**ASUNTO: ALEGACIONES PROPUESTA DE PROYECTO DE PLAN
HIDROLÓGICO 2022-2027.
CICLO 2022-2027**

A LA CONFEDERACIÓN HIDROGRÁFICA DEL SEGURA

FIGURA 1. Actuaciones frente a inundaciones en la comarca del Campo de Cartagena-Mar Menor. CHS septiembre 2021.

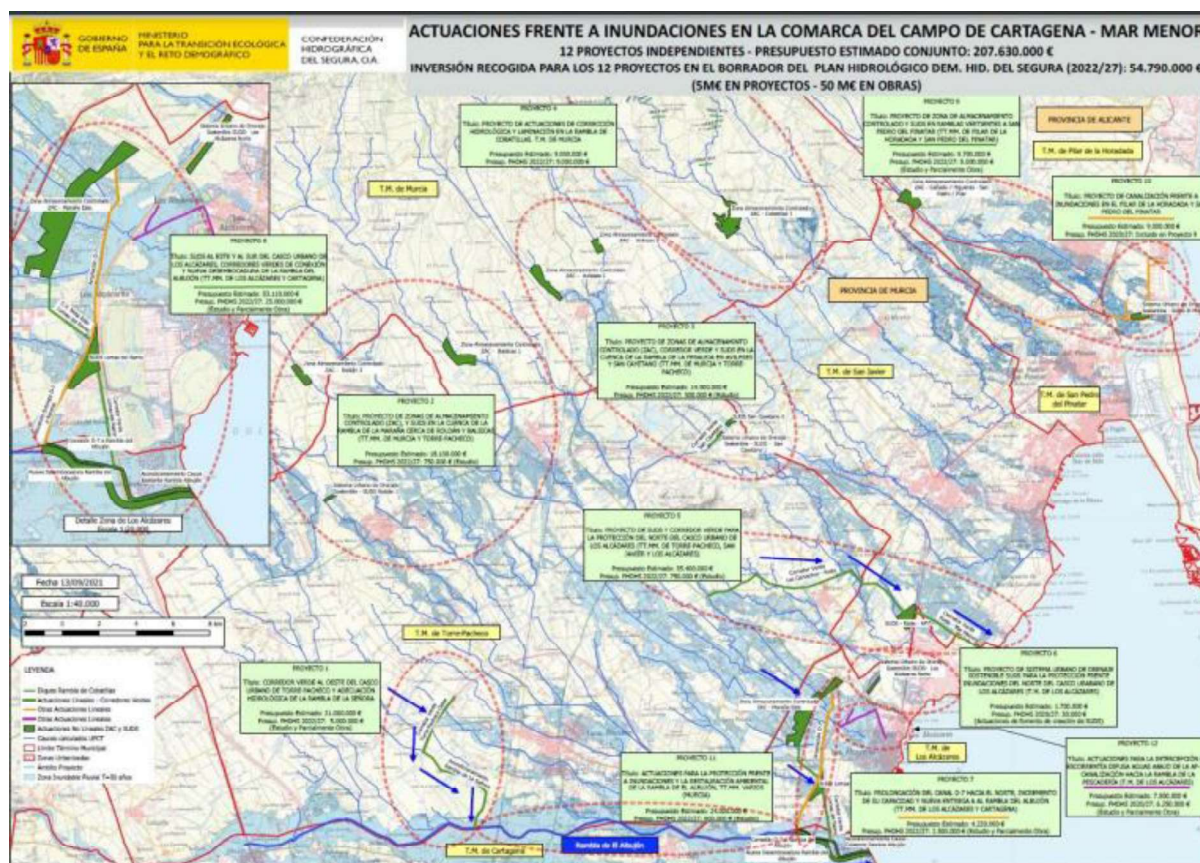
Las medidas que sobresalen son sendos “corredores verdes” para la protección del casco urbano de Los Alcázares. Para el “corredor centro-sur” hay consignada una dotación en el PdM para su ejecución, en su caso, de 25 millones de euros. La otra medida es el denominado “corredor norte”. A esta medida, con código de medida en el Plan Hidrológico 1.816, el borrador del PGRI le adjudica 750.000 euros para el estudio de viabilidad económica, técnica y ambiental. Ha sido ya presentada en el documento resumen de la mesa territorial del Campo de Cartagena-Mar Menor con un presupuesto de ejecución de 35 millones de euros.

La medida 1895 “Estudio de viabilidad económica, técnica y ambiental y, en su caso, ejecución del Corredor Verde para la canalización de escorrentías superficiales en episodios de inundaciones, y sistemas urbanos de drenaje sostenible para la protección de las zonas centro y sur del casco urbano de Los Alcázares” corresponde a la intercepción de la zona de flujo preferente de la Rambla de La Maraña, salvo parte de los flujos desbordados de la Rambla de Camachos o La Colonia que llegan más al norte de ésta (que en principio son objeto de actuación en la medida 1816 “Estudio de viabilidad económica, técnica y ambiental del corredor verde para la canalización de escorrentías superficiales en episodios de inundaciones, y sistemas urbanos de drenaje sostenible para la protección de la zona norte del casco urbano de Los Alcázares”), entre la carretera RM F26 y la carretera RM F30 a la cota 15msnm con una mota sobreelevada del terreno que ha de crear una represa de la lámina de agua capaz de hacerla fluir hacia la zona de Lomas de Rame por un canal que discurre paralelo a la AP-7 aguas arriba de ésta y junto a la zona urbana. Esta actuación genera un importante aumento del riesgo de inundabilidad en Las Lomas de Rame, Torre de Rame y el resto de zonas pobladas de la zona sur de Los Alcázares y poblaciones del municipio de Cartagena por el efecto de la zona de inundación de la rambla del Albuñón y el efecto presa

Figura 3-13. Plano de calados para la Rambla de El Albuñón y la Rambla de Miranda. SNCZI

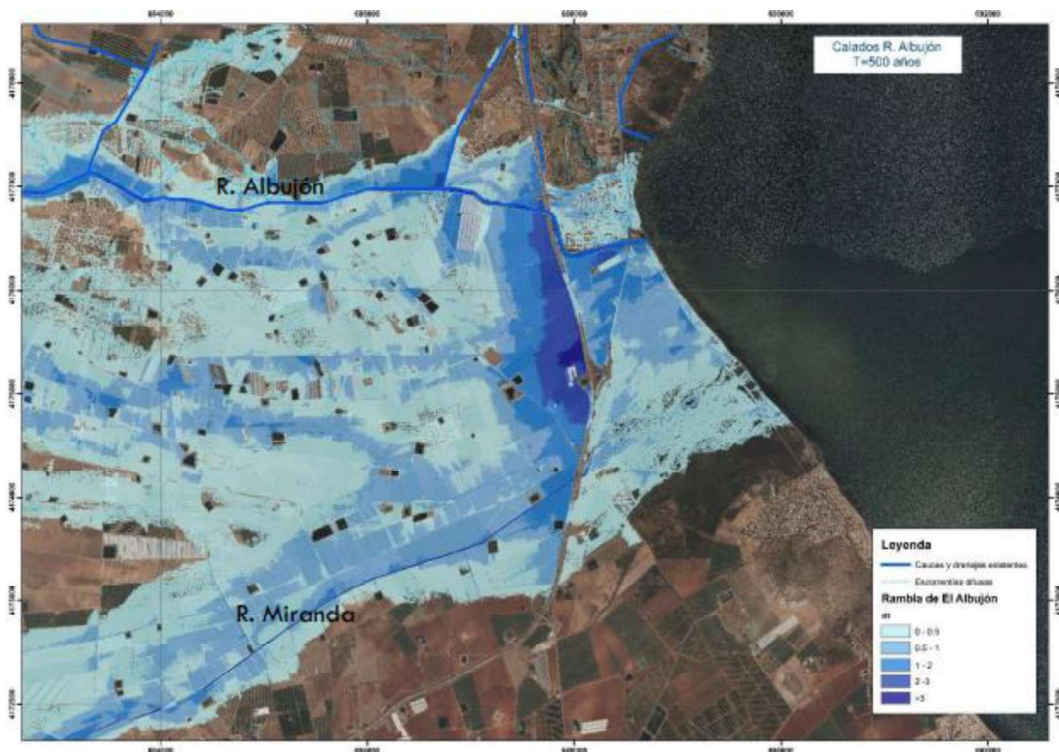
Como puede verse en la imagen anterior, se observa claramente el efecto de retención que genera el talud de la autopista AP7 sobre el flujo desbordado de la Rambla de El Albuñón y la Rambla de Miranda (más al sur). Este efecto de almacenamiento en la zona donde desagua el D7 alcanza calados superiores a los 2 m para el periodo de retorno de 500 años.

Por lo expuesto anteriormente no se alcanza a entender que, en apariencia, no se llegue a contemplar en ninguno de los casos el aumento de la inundabilidad debido al efecto que genera el talud de la AP-7 sobre las viviendas aguas arriba de ésta.
